帝都典禮ビルエレベーター事故調査報告書を踏まえた告示改正について

4. 改正の概要（新旧対照表を参照）

2. 事故原因

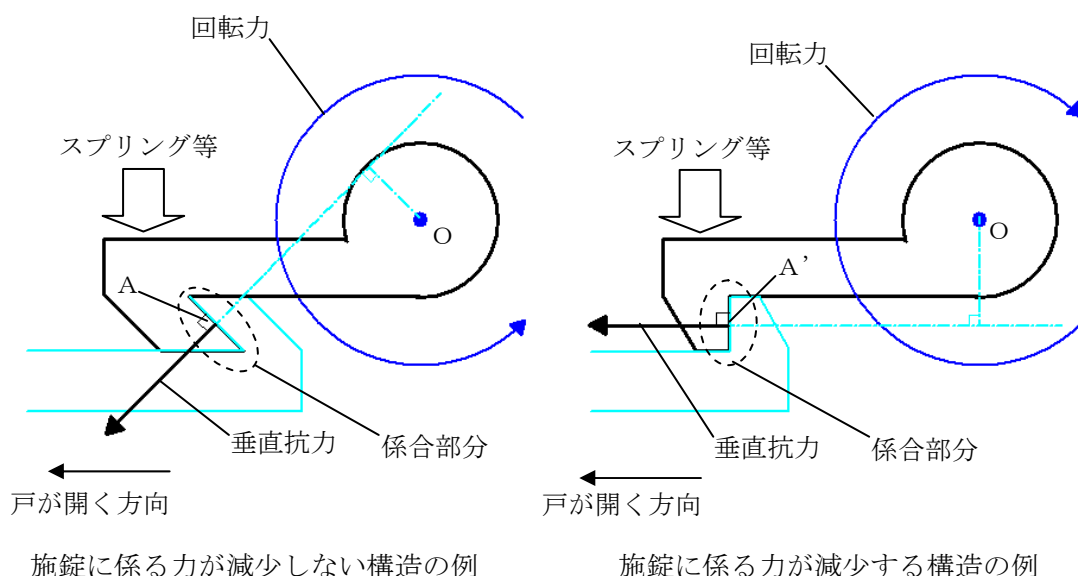
設計上、施錠装置が、手で扉を開けようとした際に生じたフックの接触面の垂直抗力によって固定側フックが解錠する方向の回転モーメントが働く構造であったことが事故原因の一つと推定。

本事故の原因に鑑みると、そもそも設計において施錠装置が外れる原因を取り除くことが必要不可欠であることから、国土交通省は、適切な保守点検の徹底の指導に加え、新たに設置するエレベーターの手動扉の施錠装置については、施錠装置が外れる方向に回転力が生じない構造となるよう措置すること。

上記報告書意見を踏まえ、手動で開閉する昇降路の出入口の戸については、平成20年国土交通省告示第1447号（昇降路外の人又は物が昇降路内に落下するおそれのない昇降路の出入口の戸の施錠装置の基準を定める件）第三号において、「施錠装置は、かごが昇降路の出入口の戸の位置に停止していない場合においては、かぎを用いずに当該戸を開こうとした場合においても施錠された状態を保持する力が減少しないものであること。」と所要の措置を追加して規定。
